Controle en keuring tank(opslag)installaties

# Referentiedocument

## Controle en keuring tank(opslag)installaties

Versie 4.1  
03.11.2023

Grafiek 1. Toetsingscriteria functioneren KB bij MEP-uit.

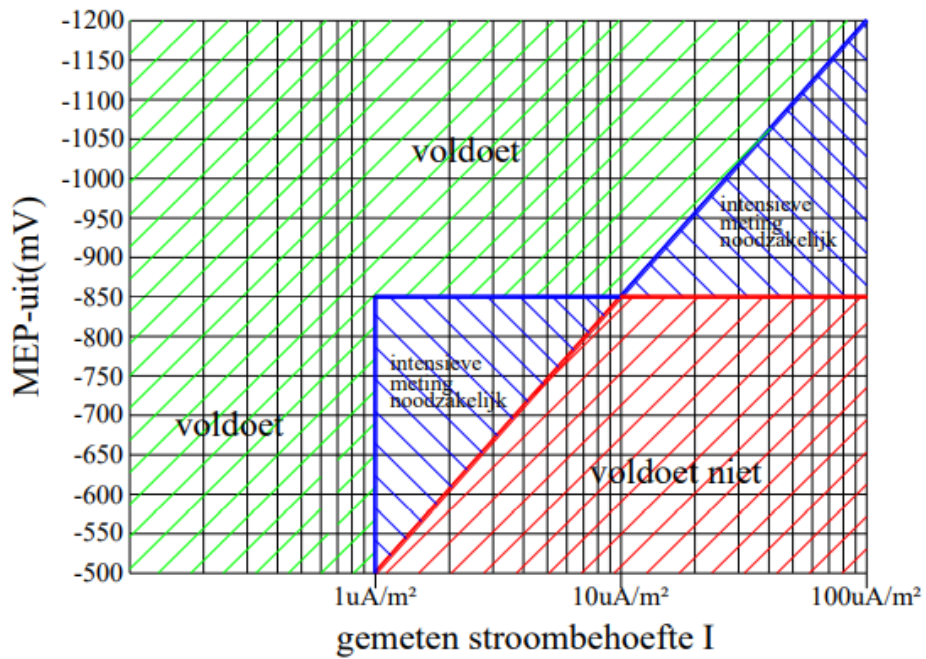
**Situatie**

De MEP-uit is negatiever dan -1100 mV (bitumen) / -1000 mV (epoxy), het betreft een nieuwe tank of een tank waarvan de stroombehoefte nihil is als gevolg van een optimale isolatiewaarde van de bekleding.

Conform protocol 6801 dient een dermate negatieve MEP-uit voorkomen te worden in verband met de kans op blaasvorming. Het plaatsen van een begrenziingsweerstand heeft in dit geval echter geen nut.

**Nader te bepalen.**
